Sprawa nr 20/2012/EEZP/AW

Dotyczy: postępowania o udzielenie zamówienia publicznego w trybie przetargu nieograniczonego na „Najem fabrycznie nowego kombajnu ścianowego wraz z wyposażeniem oraz obsługą serwisową gwarancyjną w całym okresie najmu dla Południowego Koncernu Węglowego S.A. – Zakład Górniczy Janina.”

WYJAŚNIENIE ORAZ ZMIANA TREŚCI SIWZ

Załącznik 1. b. 2 Segment trasy
zamknięty klinowy - odjazd II

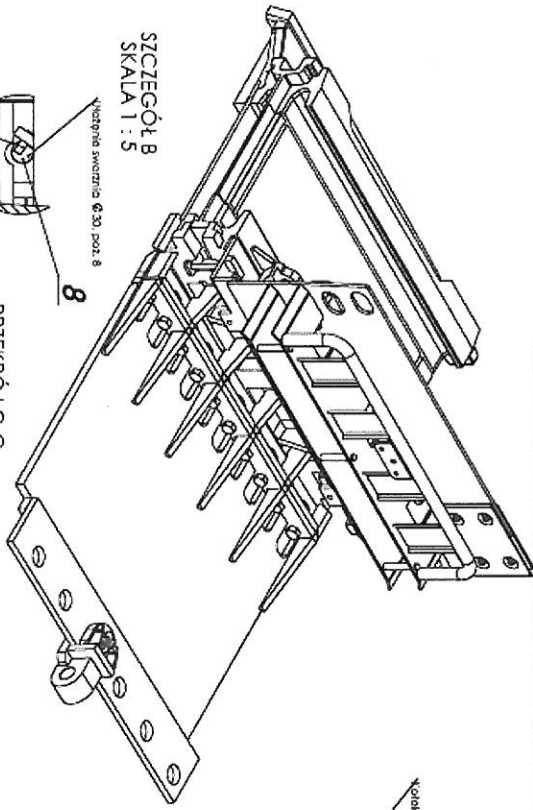
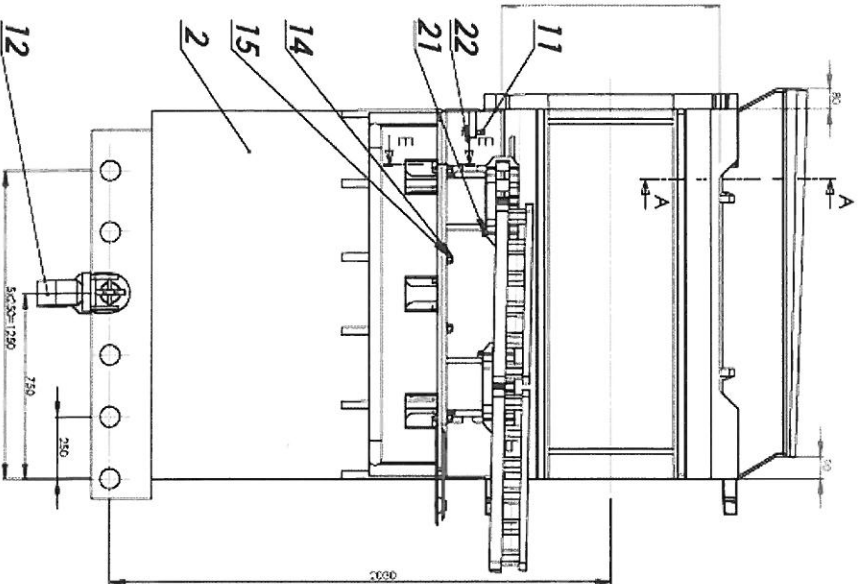
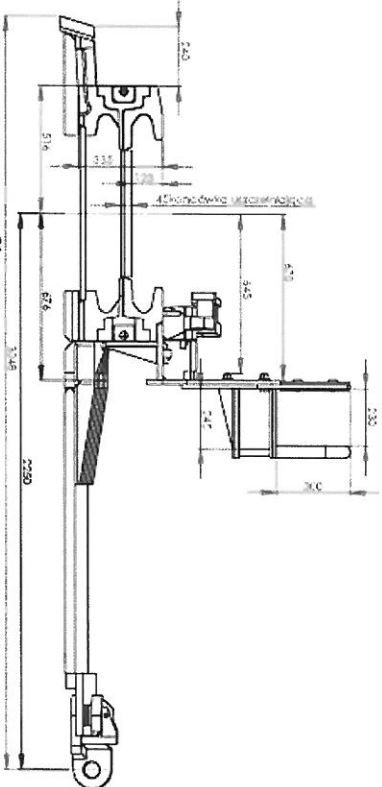
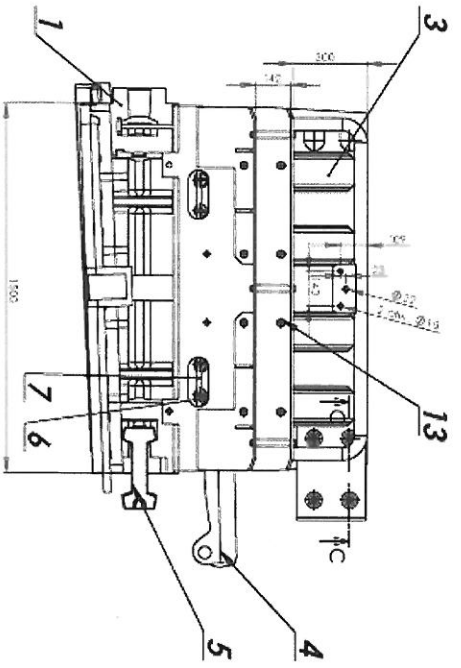
„Zgodnie z SIWZ Załącznik nr 1 pkt III ppkt 1.20 oraz Załącznik nr 1a pkt. 1.20 – Zamawiający wymaga prawidłowej współpracy kombajnu z przenośnikiem ścianowym PSZ-850 NOWOMAG. Aby prawidłowo ocenić warunki współpracy kombajnu z przenośnikiem, prosimy o przesłanie rysunków napędu wysypowego i zwrotnego oraz odjazdów przenośnika PSZ-850 NOWOMAG w trzech rzutach wraz z podaniem podstawowych wymiarów.”

Zamawiający uzupełnia treść SIWZ wprowadzając w załączniku nr 1b rysunki o numerach:

Załącznik nr 1b.1 Segment zamknięty E335/890/1500/G40/34 – odjazd I,
Załącznik nr 1b.2 Segment trasy zamknięty klinowy – odjazd II,
Załącznik nr 1b.3 Segment trasy klinowy inspekcyjny – odjazd III,
Załącznik nr 1b.4 Napęd zwrotny,
Załącznik nr 1b.5 Napęd zwrotny.
stanowiące załączniki do niniejszego pisma.
